Progettazione della Centrale Solare " Energia dell'olio sardo " da 52.557 kWp

Titolo: Controdeduzioni MIC

Il presente documento contiene osservazioni al parere tecnico-istruttorio del Ministero della Cultura Soprintendenza Speciale PNRR, prot. MIC|MIC_SS-PNRR_UO8|07/06/2024|00116940-P

Figura 6 - Veduta da Nuraghe Saurecci, 5,3 km

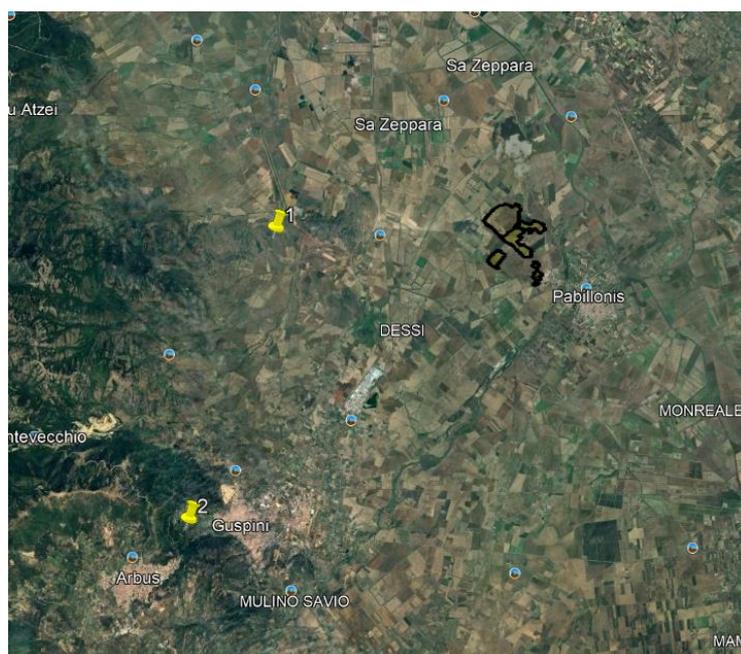
Il Ministero ha dichiarato nell'ultima pagina del Parere che ha Ritenuto la documentazione prodotta e le note trasmesse "sufficienti alla valutazione". L'impatto di intervisibilità è stato descritto nel SIA e in apposite tavole, giudicate evidentemente adeguate. Il Ministero poteva richiedere, e non lo ha fatto, delle integrazioni documentali per approfondire il tema. Più specificamente, le seguenti vedute da campi lunghi mostrano come l'area di impianto sia troppo lontana dai principali punti panoramici del territorio e non apprezzabile da questi.

Figura 8 - Econnexion, interrogazione 30 aprile 2024

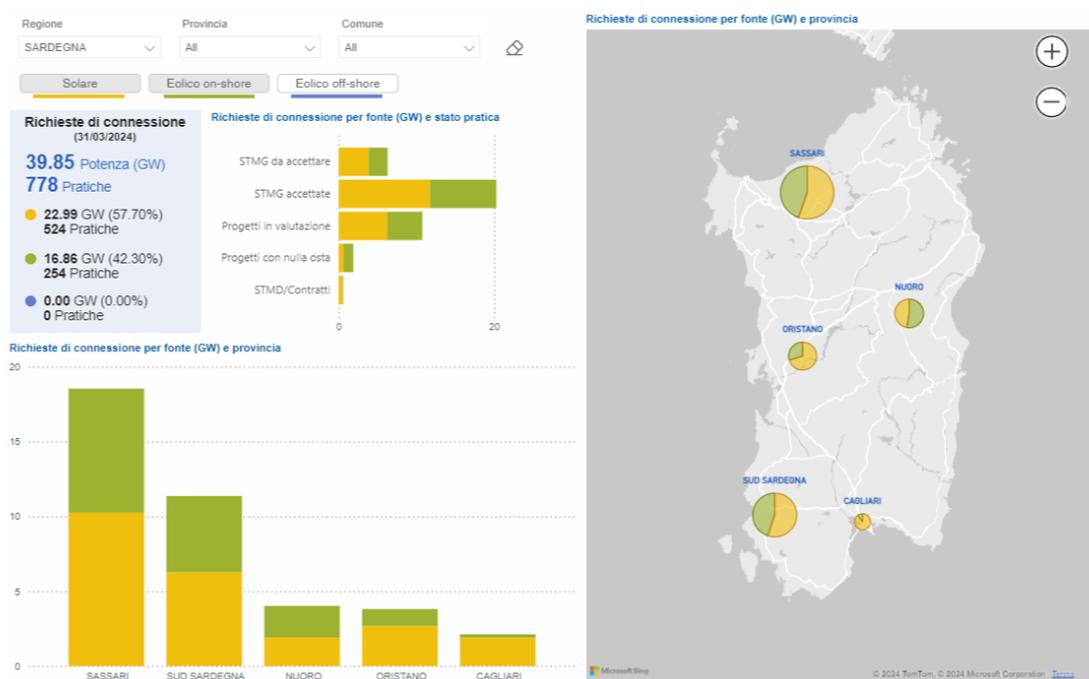
Venendo all'obiezione quantitativa, per la quale le istanze presentate superando di 8 volte i target del Burden Sharing, come riportate nel pubblicato DM Aree Idonee, bisogna notare una forzatura dei termini:

- il dato è dichiaratamente preso da "Econnexion"⁹, il portale di Terna sulle richieste di Stmg. In esso sono riportate richieste di connessione per FV ed Eolico on-shore per ca. 40.000 MW (778 progetti). Ma di questi i progetti effettivamente in valutazione (di Terna) sono 196 per 11.700 MW, quelli in fase conclusiva (ovvero benestariati) sono solo 37 per 1.800 MW e quelli autorizzati solo 13 per 590 MW.

Il dato di “8 volte” è riferibile alle procedure in corso di benessere di Terna e non ancora esitate, i progetti benestariati corrispondono invece al fabbisogno e quelli autorizzati (con STMD) sono un terzo ca. del fabbisogno.

Figura 10- Aree Idonee c-ter

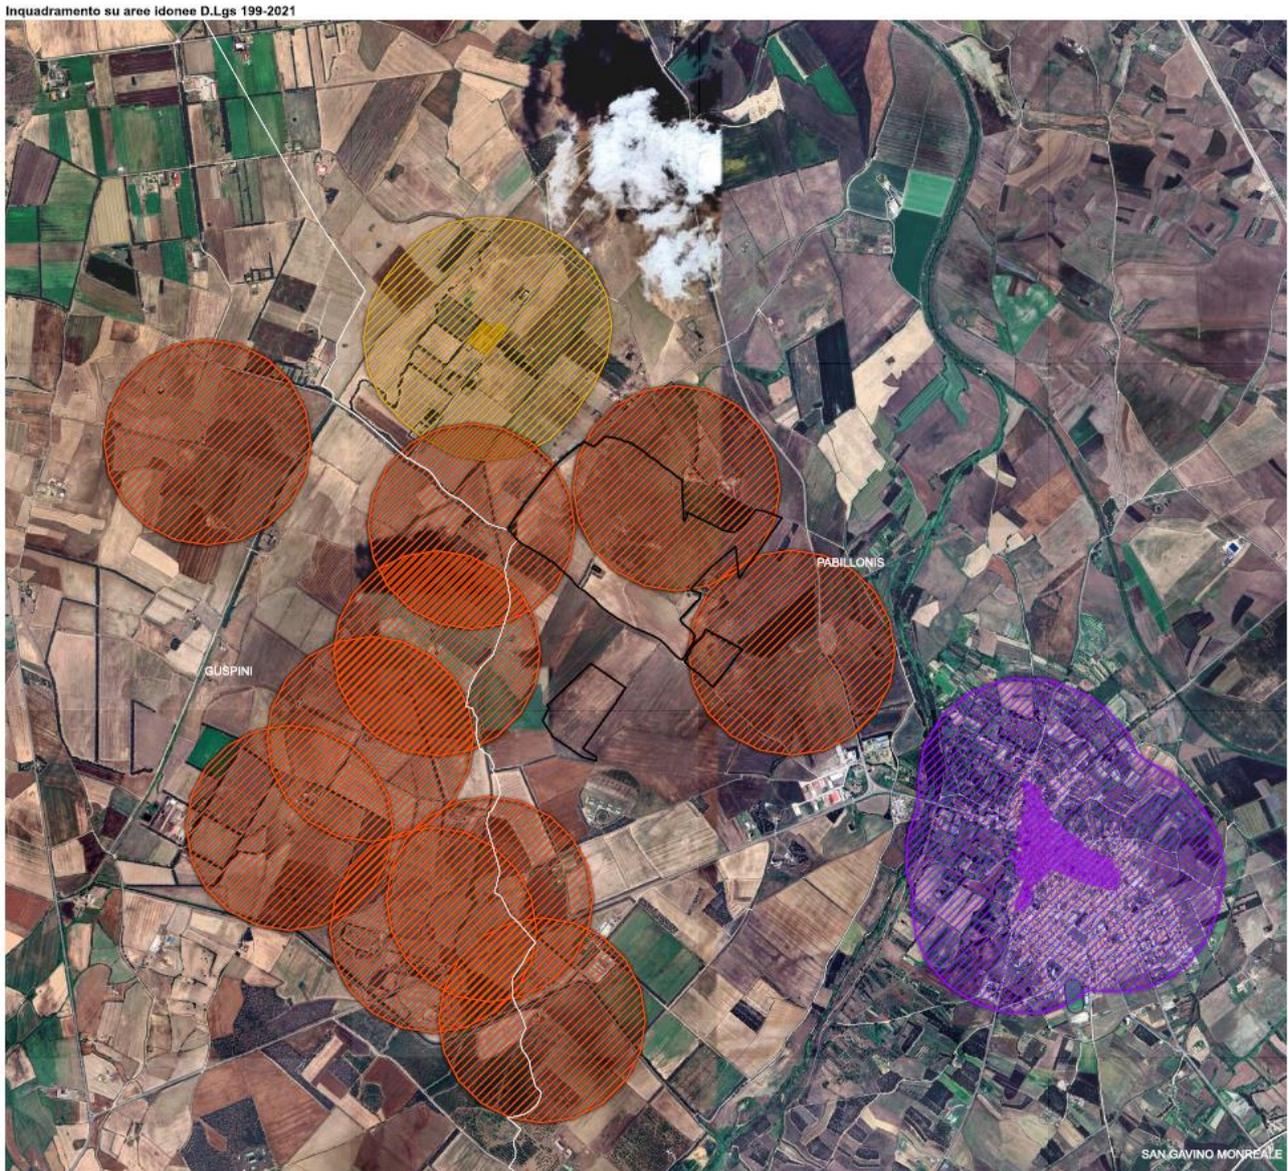
Alla società il sito risulta “idoneo” ai sensi del D.Lgs. 199/2021, art. 20, sia per effetto della lettera c-ter del comma 8, sia per la c-quater, non avendo riscontrato dalle fonti consultate e dal lavoro archivistico dei consulenti archeologi alcun bene vincolato nell'intorno di 500 metri.

Al sensi del D.Lgs. 199/2021, art. 20, comma 8 c-ter le aree entro 500 m da aree industriali e commerciali, cave, discariche, siti inquinati, industrie e stabilimenti, sono idonee. Al sensi del D.Lgs. 199/2021, art. 20, comma 8 c-quater, sono "aree idonee" all'installazione di impianti a fonti rinnovabili, nelle more della definizione a termini di legge con la procedura di cui al comma 1, le aree che non sono comprese nel perimetro di beni sottoposti a tutela ai sensi del D.Lgs. 42/04, e non ricadono in una fascia di 500 m dai beni di cui alla Parte Seconda o all'art 136 della medesima norma. Al sensi del comma 7 del medesimo articolo, le aree che risultano incluse nella fascia di 500 m sopra citata non possono per questo solo fatto essere dichiarate "non idonee", né in sede di pianificazione, né nell'ambito di singoli procedimenti.
